All'Area Valutazione di Impatto Ambientale

Oggetto: Interventi per la ristrutturazione e l'ampliamento degli impianti sciistici nel comprensorio sciistico del Monte Terminillo” di cui all’art. 39 della Legge Regionale n. 31 del 24/12/2008. Revisione del Progetto in attuazione della DGR n. 162 del 11/4/2017 nei comuni di Micigliano, Leonessa, Rieti, Cantalice in provincia di Rieti – Registro elenco progetti 065/2014

TABELLA DI CALCOLO DEGLI IMPIANTI, PISTE E BACINO SCIABILE DI PROGETTO TERMINILLO STAZIONE MONTANA REVISIONATO
Stralcio Elaborato Grafico EG U B 6B

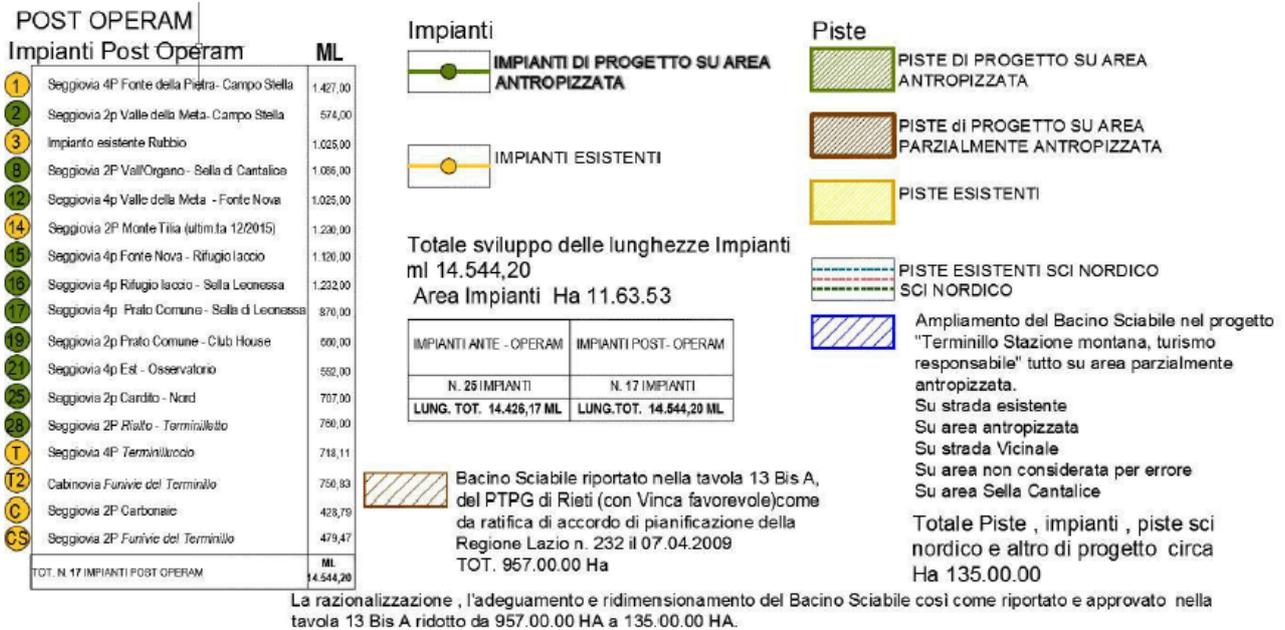
Nell’elaborato “RS U B.2 Relazione sulle opere eliminate” a pag. I è riportata la tabella di confronto tra il progetto “Terminillo Stazione Montana” con parere non favorevole di valutazione di incidenza e il nuovo progetto di adeguamento revisionato, dalla tabella si desume che per le piste di sci alpino e skiweg nella revisione del progetto sono indicati 37 km di piste, di cui circa 25 Km esistenti, per quanto riguarda gli impianti di risalita si afferma che i nuovi impianti da realizzare saranno 9 (+ 7 funzionanti), i bacini di raccolta acqua saranno 2, gli impianti di innevamento artificiale 2, rifugi e centri visita 7.

Il nuovo progetto prevede la realizzazione di circa 12 Km di nuove piste e skiweg e la realizzazione di 9 nuovi impianti in aggiunta ai 7 esistenti (di seguito uno stralcio della tabella con la situazione post-operam).

Figura 42: Tracciato dell'impianto 2 Vall'Organo - Sella di Cantalice.

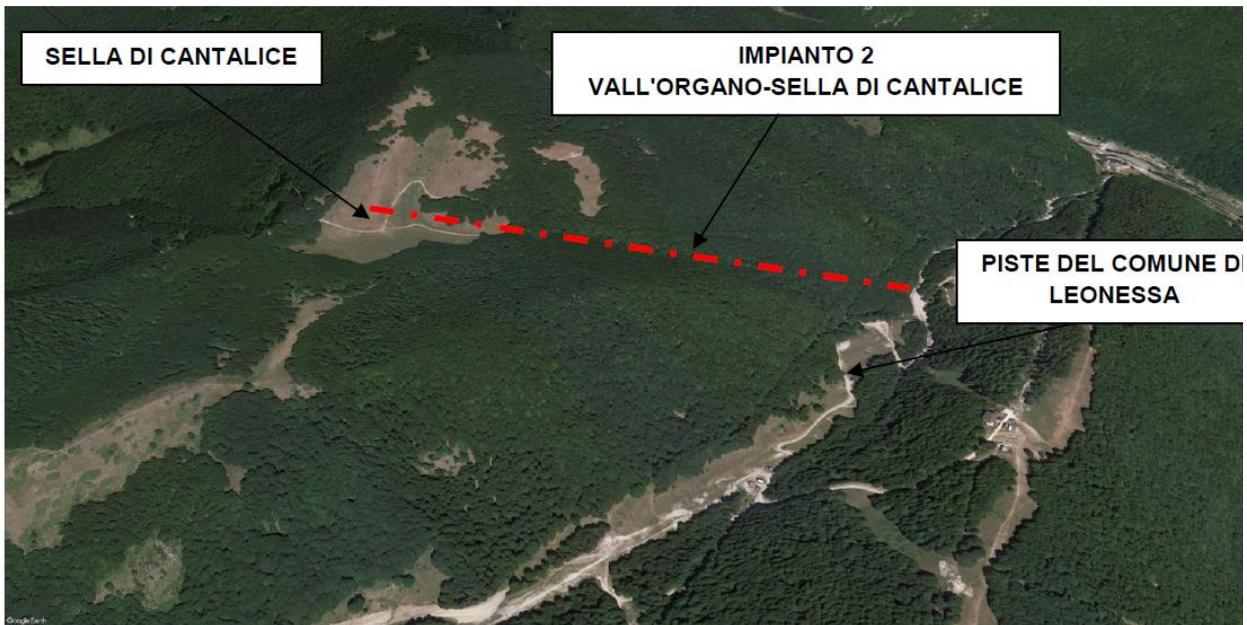
Di seguito si riporta una figura allegata alla Relazione Geologica, dalla quale risulterebbe un elevato grado di naturalità dell'area interessata dalla realizzazione dell'impianto e delle piste, indicata invece nel progetto come antropizzata.

Pertanto si ritiene che le opere previste in questa parte del progetto debbano essere escluse
Tutto ciò premesso per le motivazioni che si intendono qui integralmente richiamate:
